Parecer Único de Licenciamento Ambiental Simplificado (RAS) nº 348/SEMAP/SUPRAM SUL - DRRA/2020

PA SLA Nº: 5614/2020	SITUAÇÃO: PARECER PELO DEFERIMENTO		
EMPREENDEDOR:	CARLOS ANDRÉ PACINI AIRES	CPF:	118.187.206-55
EMPREENDIMENTO:	CEMITÉRIO CAMPO SANTO	CPF:	118.187.206-55
MUNICÍPIO(S):	DELFIM MOREIRA	ZONA:	RURAL

O empreendimento Cemitério Campo Santo, pertencente ao empreendedor Carlos André Pacini Aires da Silva, CPF: 118.187.206-55, pretende se localizar na zona rural do município de Delfim Moreira-MG, no bairro Rosário, local denominado Sitio Espírito Santo, dentro da APA Federal da Serra da Mantiqueira. A área está a uma distância de 14 km do núcleo populacional.

FIGURA 1 – Área pretendida para o Parque Cemitério

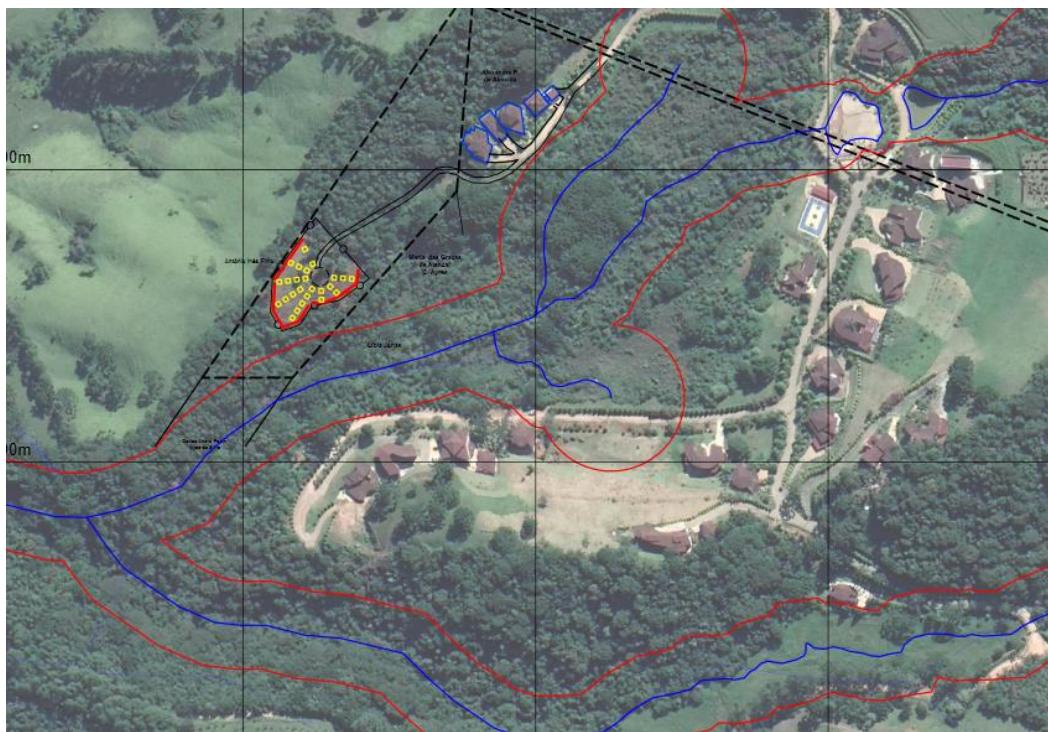
O empreendimento se encontra na Reserva da Biosfera da Mata Atlântica, tendo sido apresentado Estudo de Critérios Locacionais conforme orientação da SEMAD, que indicou impactos significativos para o local afetado e para o entorno.

O cemitério será implantado em uma área útil de 0,268ha, inserido em uma área de 2,4 ha (0,008 módulos fiscais) referente a Gleba U/23 B, conforme matrícula de propriedade 46314. O registro no CAR (MG-3121100-30FB.36C4.93DC.4C81.A7C1.25F8.2ACE.E8BD) indica a existência de Reserva Legal com 0,5435ha dentro da área da propriedade.
